これまでの検討成果に関する精査等について

平成29年3月2日
放射性廃棄物対策課

今後の地層処分技術WGでの検討の範囲と目的

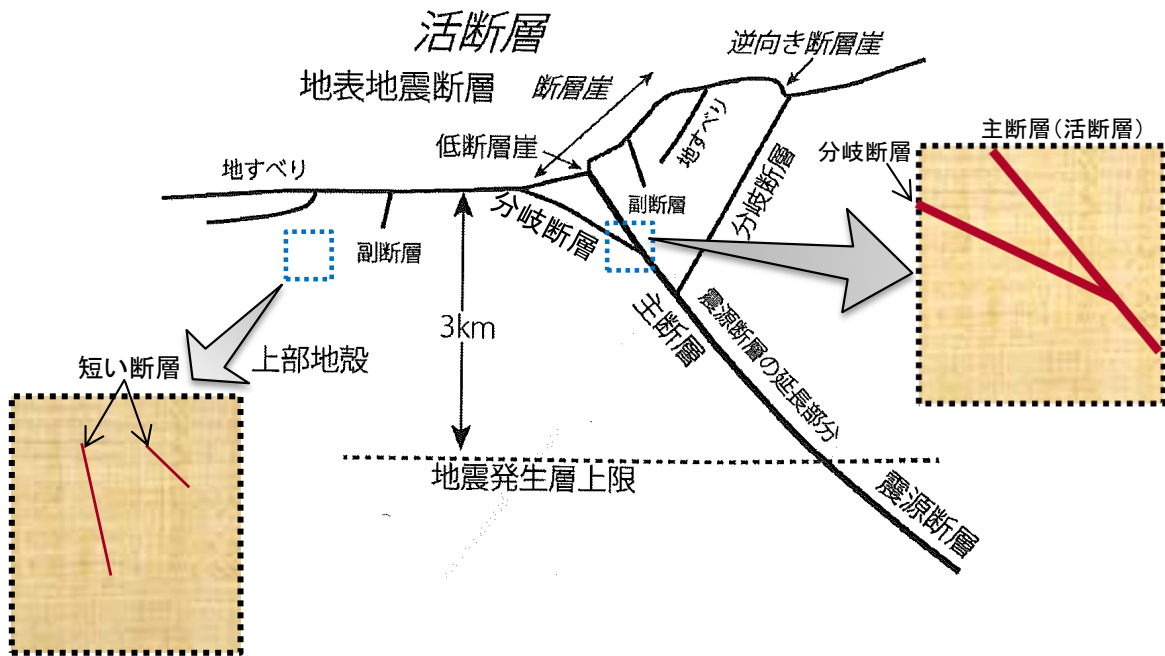
- 活断層は、地上で確認できなくても地下に存在する場合もあるのではないか。
- 新たに活断層が見つかることはないか。
- 地上の活断層の位置から地下の活断層の位置はどの程度推定できるのか。

- 長期にわたり繰り返し生じる断層活動については、断層面が廃棄体を直撃しないようにする必要がある。また、断層のずれに伴う透水性の増加については、処分地選定調査の中で水理場に影響が生じるかどうかを評価していくことが必要である旨、明確に示していく必要があるのではないか。
- 地上・地下で活断層の位置が異なる可能性や、地上に表れていない断層が地下に存在する可能性があるため、地下に存在する活断層等は処分地選定調査の中で注意深く調査することが必要。

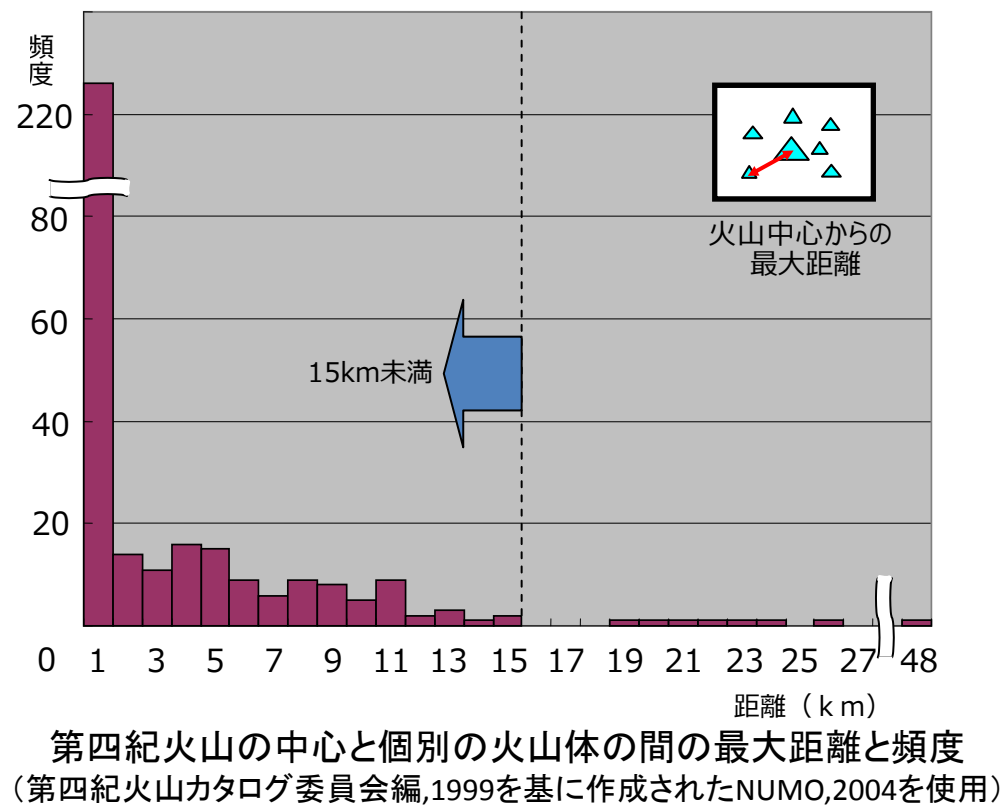
- 火山の中心から15kmより外側でも必ずしも安全とは言えないのではないかと。どこを火山中心と考えれば良いのか。
- 火山の活動性はどのように異なるのか。新規火山の発生についても評価が必要ではないかと。どのように評価できるのか。

- 火山の中心から半径15kmという基準は、過去の火山活動の分布に基づき確率論的に設定したものであって、その外側についても、処分地選定調査の中でマグマの状況を含む地下の状況を調査することが必要。また、新規火山の発生に係るリスクについても、処分地選定調査の中で注意深く調査することが必要。
- 利用可能なデータベースに記載されている火山の位置は、必ずしも本要件でいう火山中心ではなく、一律機械的にマップに示すには適さないものも一部存在するため、そうしたもののマップ上の扱いを決める必要があるのではないかと。また、最後の火山活動から数十万年以上の時間が経過している火山とそうでない火山とでは、一般的には将来のマグマ活動のリスクが大きく異なると考えられる。これらの内容については、マップの提示の際に適切に反映することが重要ではないかと。

廃棄体の崩壊熱の影響

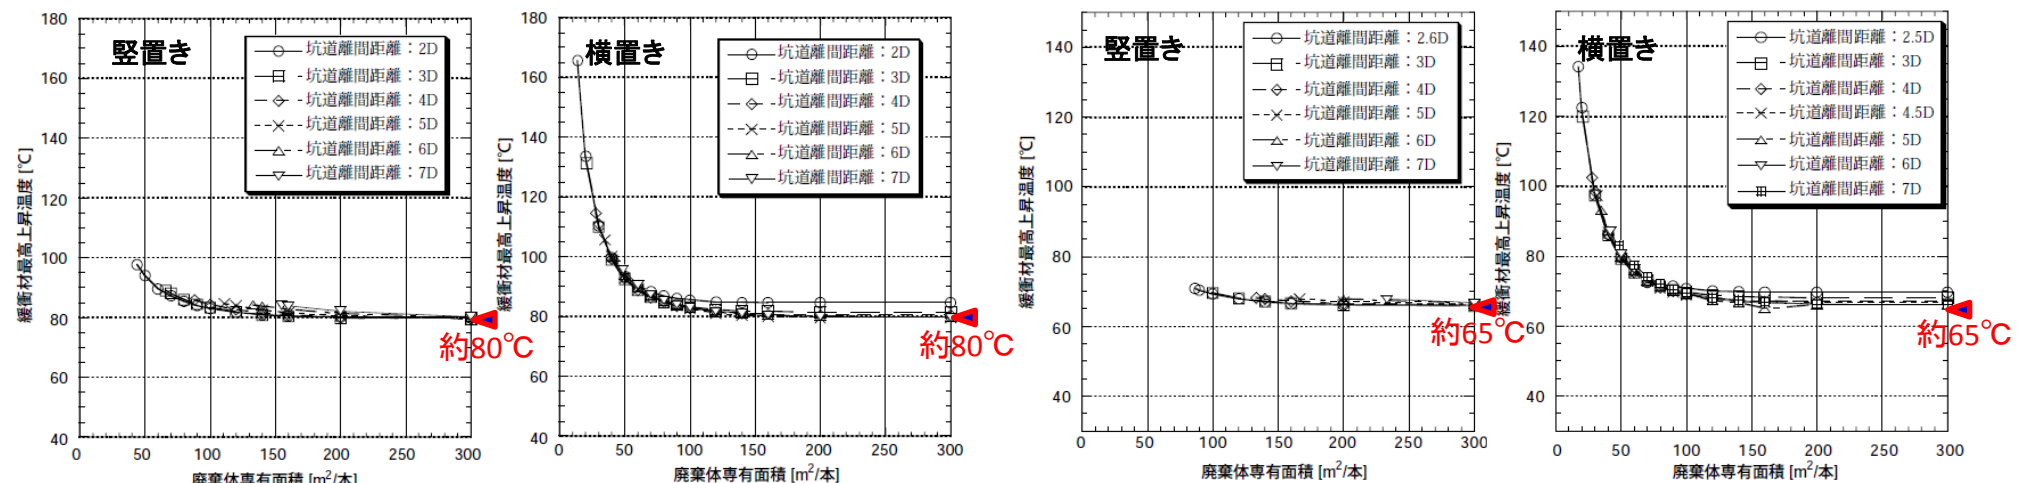
- 処分深度で緩衝材の温度が100℃以下を長期にわたって確保できるかの評価の際には、廃棄体の崩壊熱(※)の影響を考慮に入れるべきではないか。
- 廃棄体の崩壊熱の影響を考慮した上で、廃棄体間の距離を十分に確保する必要があるが、一方で地下施設が現実的な大きさに収まるかどうかについても考慮すべきではないか。

- 廃棄体の崩壊熱の影響を考慮(※1)に入れると、崩壊熱を考慮しない場合の地温勾配(28.3°C/100 m)を約17°C/100 m以上とする必要がある。

地下施設の想定レイアウトを前提とした検討

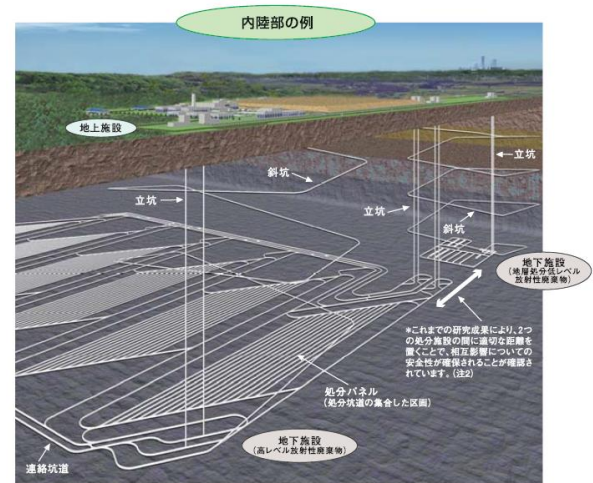
- 埋設後の長期安定性に係る要素のうち、人工バリア等に対する熱環境の影響により閉じ込め機能が喪失されるリスクについて要件・基準としたものであることを明確に示していくことが必要ではないか。
- 熱源には地温と崩壊熱があり、崩壊熱は時間とともに下がっていくものであるが、両方を合わせて評価していく必要があることをしっかりと示していく必要があるのではないか。
- 処分場における廃棄体間の距離が短いと、他の廃棄体の崩壊熱による暖め効果も加わってくるため、地下施設の現時点での想定レイアウトを前提とした場合の廃棄体間の暖め効果を考慮すべきではないか。

- 隣接する廃棄体の崩壊熱の影響を無視できるくらいに距離を離れた場合を想定するのではなく、現時点で想定されている地下施設の大きさ(6~10km²)(※1)を踏まえて検討することが適当ではないか。

※1 「知ってほしい 今、地層処分」(NUMO, 2015)
- 想定レイアウトの中に廃棄体を適切に収めるためには、地温勾配約15℃/100m以上の場所は好ましくないと考えるべきではないか。

図 最近約10万年間の隆起速度の分布
日本列島と地質環境の長期安定性(地質リーフレット4
日本地質学会、地質環境の長期安定性研究委員会編
2011) 付図5

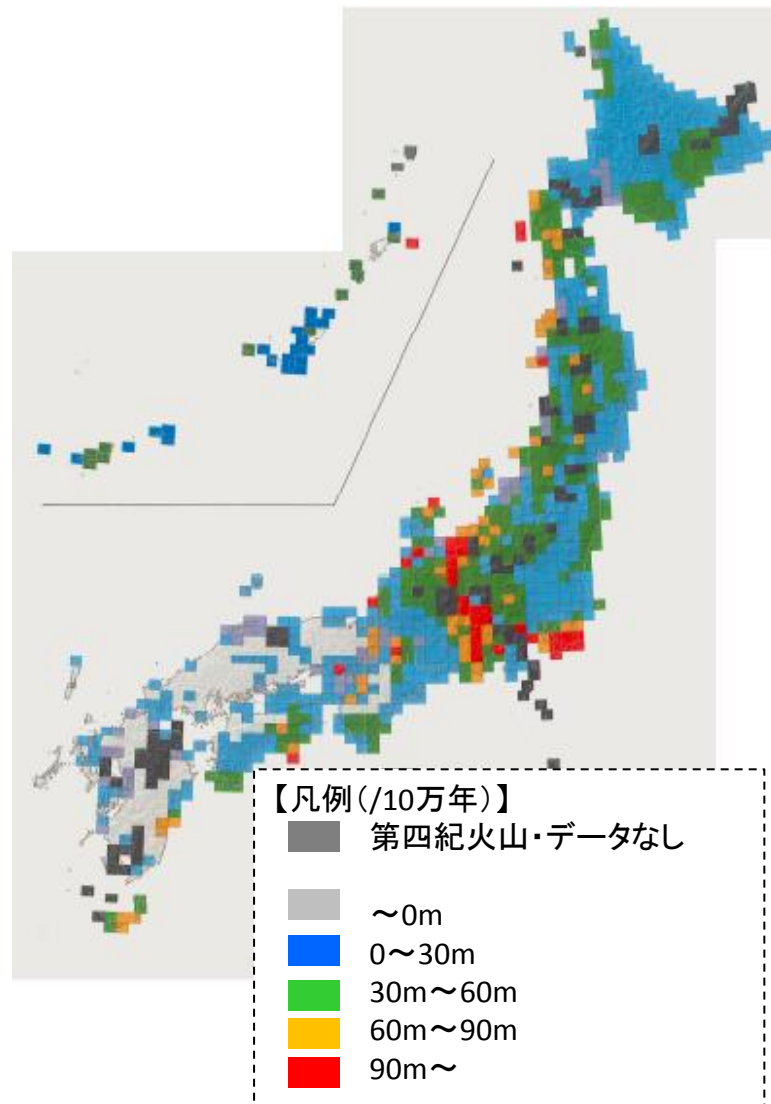
- 用いる文献・データの元となるデータを示すことが有益である。
- 海水準の低下と海岸段丘の隆起が複合的に起こることへの検討が不十分ではないか。

- 埋設後の長期安定性に係る要素であり、著しい隆起・侵食により、長期にわたって処分場が地表に著しく接近し、地層処分システムの物理的隔離機能が広範囲にわたり喪失しないようにすることが必要。
- 用いる文献・データで、過去の隆起量がメッシュで示されているが、その理由(元になっている調査方法や、調査結果からの隆起量の推定方法等)について説明を充実させることが必要ではないか。

- 最近約10万年間の隆起速度の分布に係るデータは、およそ20km四方(緯度10分、経度15分ごと)のエリアを単位として、その地域の隆起速度の平均を示したもの(右図)だが、メッシュの境界で急激に隆起速度が変化するわけではないことに留意が必要。

- マップ作成にあたっては、「過去10万年における最大侵食量が300mを越える可能性が高い地域」を抽出する必要がある。その際、沿岸で90m以上の隆起量を示す場所では、海水準変動(最大150mの侵食量)を考慮すると隆起量が240m以上となると考えられる。この地域の中には隆起量が300mを越える可能性がある地域を含むと考えられるため、このエリアを対象としてはどうか。
